A DESTINATION DE L'ARCHITECTE-CONSEIL ET PAYSAGISTE-CONSEIL DE L'ETAT

OBJET : Réponse à l'avis en date du 29 août 2025 concernant le projet de parc photovoltaïque de Nouvion-sur-Meuse

Il a été rendu le 29 août 2025 un avis de la part des architecte-conseil et paysagiste-conseil du département des Ardennes concernant le projet photovoltaïque de Nouvion-sur-Meuse. Cet avis est favorable, sous réserve de réponses à deux observations formulées.

Figure 20 : Bloc diagramme de l'aire d'étude paysagère, éléments de géomorphologie et de géographie humaine – exagération de la topographie

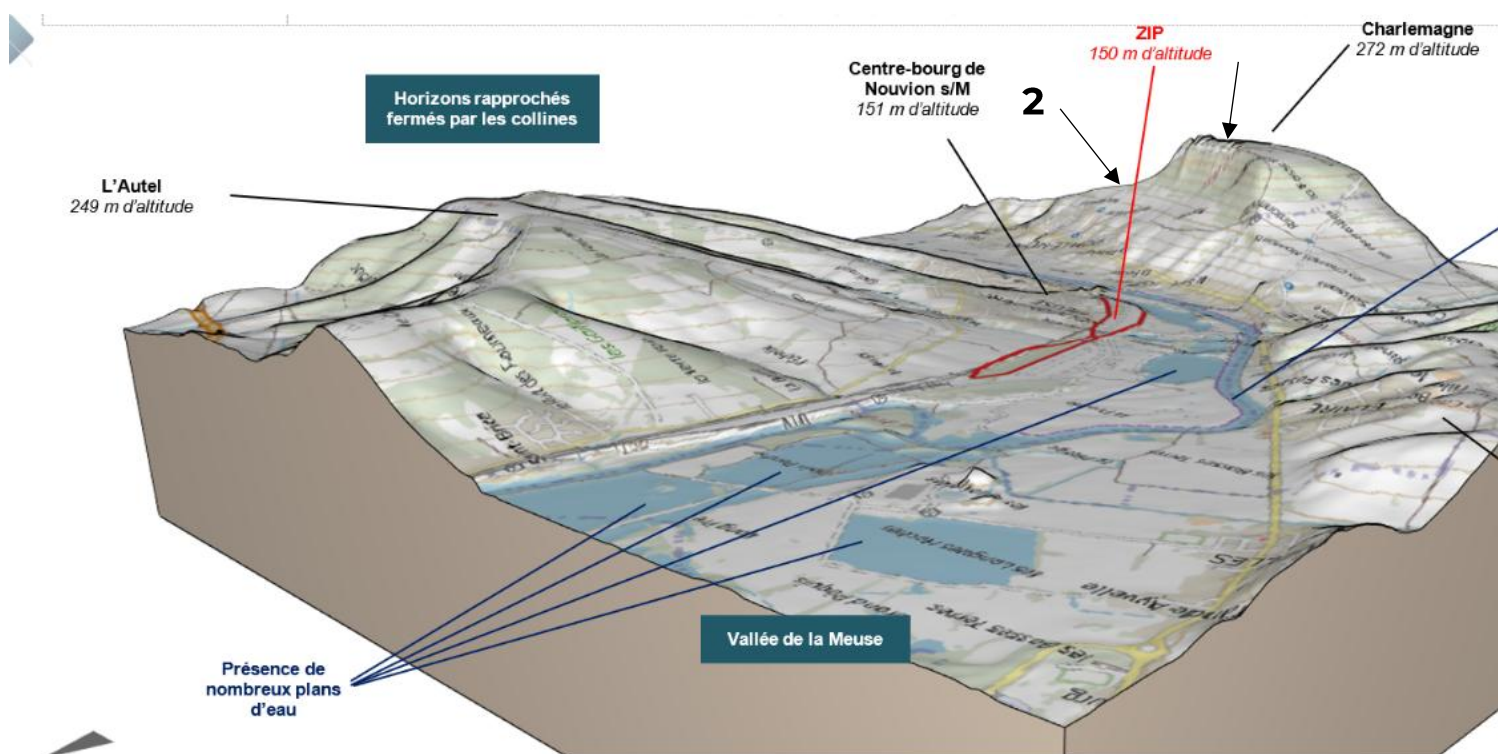
« Le choix des points de vue illustrés par des photo montages ne permet pas de comprendre les perceptions sur le site depuis les reliefs alentours, cadrant la vallée. Préciser ce point en illustrant les éventuelles perceptions depuis des points de vue plus éloignés du périmètre du projet. »

Dans leur avis du 29 août 2025, les architecte-conseil et paysagiste-conseil du département des Ardennes soulignent un manquement dans l'analyse paysagère et notamment dans les perceptions de l'aire d'étude éloignée.

En effet, on note, avec l'outil bloc-diagramme utilisé pour observer le contexte enclavé de la zone de projet et la présence de coteaux fermant les perceptions susceptibles d'exister au-delà, que des perceptions depuis les reliefs n'ont pas été examinées pour illustrer l'absence d'interaction visuelle en dehors des vues illustrées dans l'analyse paysagère de l'état initial de l'étude d'impact.

- Depuis le lieu-dit identifié Charlemagne sur le bloc-diagramme rappelé ci-après (lieu-dit qui constitue un point haut dans le paysage sud de la zone de projet), aucune vue sur la zone de projet n'a été identifiée lors des analyses de terrain. Depuis son point le plus haut accessible (**point de vue 1 ci-après**), aucune vue ne transperce vers la zone de projet du fait de la végétation qui limite grandement les vues tournées vers toute la largeur de la vallée et qui, au contraire, offre une fenêtre étroite et longue vers une partie de Nouvion

- Depuis le point de vue 2, au droit de la route située en bas de côte de Charlemagne, la vue tournée vers la zone de projet est fermée par la haute et épaisse végétation qui borde la Meuse de part et d'autre de cette dernière et qui constitue une barrière totale et continue depuis la rive gauche. C'est pourquoi il n'a été observé aucune vue possible depuis la rive gauche vers la zone de projet, que l'observateur se trouve à même niveau altimétrique.

- Coté ouest de la zone de projet, les coteaux sont plus doux et plus étirés. Depuis la route de Lumes depuis laquelle des vues portées sur la zone de projet ont été observées et retranscrites, le regard tourné vers les coteaux marque l'absence de toute habitation ou route (en dehors d'un chemin agricole) susceptible de présenter une sensibilité. On note toutefois la présence d'un hangar agricole à la toiture parée de panneaux photovoltaïques pour laquelle la sensibilité liée à l'interaction visuelle est jugée négligeable compte tenu du caractère agricole du bâtiment et de son adhésion à la technologie photovoltaïque.

Enfin, de même que pour les observations réalisées depuis la route de Lumes, la vue portée sur la zone de projet depuis l'ouest est potentiellement franche sur la partie nord en cas d'absence de mesure de plantation d'une haie en limite ouest. Il en sera ainsi de même depuis le chemin agricole sur les coteaux, la partie sud étant cachée par le lotissement présent entre le coteau et la moitié sud de la zone de projet.

- Depuis les hauteurs ouest, les vues vers la vallée sont fermées par la végétation arborée qui occupe les sommets. Par ailleurs, on note l'absence d'habitations et la présence de plusieurs hangars agricoles. Cette analyse a été réalisée sur la base d'une étude de vues aériennes et de la topographie, la chargée de l'étude paysagère n'ayant pu, lors de la visite de terrain, se rendre sur les hauteurs du coteau au-dessus de Lumes car les chemins d'accès en terre y étaient alors impraticables.

- Une prise de vue depuis la rue menant au cimetière de Flize (effectuée à quasi hauteur du cimetière) confirmerait l'absence de vue portée sur la zone de projet du parc PV (la vue sur la zone de projet s'avère complètement masquée par les habitations et la végétation).

- La vue est aussi bloquée par la ripisylve de la Meuse lorsqu'on circule sur la RD764.
- Pour la partie est (avec la colline de L'Autel), aucune vue n'est possible et des PHTM doivent être réalisés uniquement depuis des lieux publics (habités ou circulés) : sur cette partie-ci, les vues depuis Nouvion et le quartier Manicourt ont déjà été examinées dans l'étude d'impact, tout comme depuis la Route de Lumes.

Consécutivement à ces éléments, il n'apparaît pas nécessaire pour le bureau d'étude paysagiste du projet de rajouter de nouveaux points de vue et photomontage à l'étude d'impact.
